COMMISSION ROYALE DES MONUMENTS ET DES SITES
KONINKLIJKE COMMISSIE VOOR MONUMENTEN EN LANDSCHAPPEN

Betreft : ANDERLECHT. Porseleinstraat 11. Aanvraag tot het bekomen van een unieke vergunning voor de renovatie van een gezinswoning zonder volumewijziging, en voor de vervanging van een deur en beglazing van de voorgevel. Eensluitend advies van de KCML.

Synthese

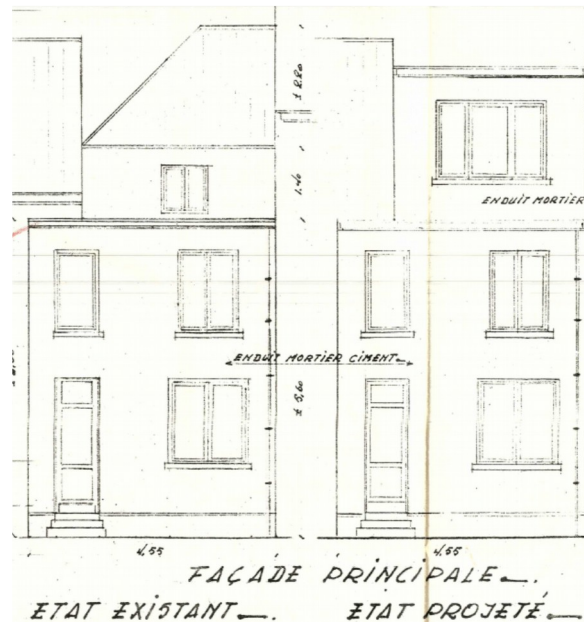
Het houtwerk op het gelijkvloers lijkt ouder. De houten voordeur heeft lijstwerk en is beglaasd. Het raam op het gelijkvloers is eveneens in hout en voorzien van enkele beglazing; het bovenraam is gekleurd. De ramen op het gelijkvloers en op de tweede verdieping zijn voorzien van houten rolluiken.

We merken op dat de huidige staat niet overeenstemt met de bestaande/voorzien toestand uit 1954 (onnauwkeurige plannen ? bouwovertreiding ?).
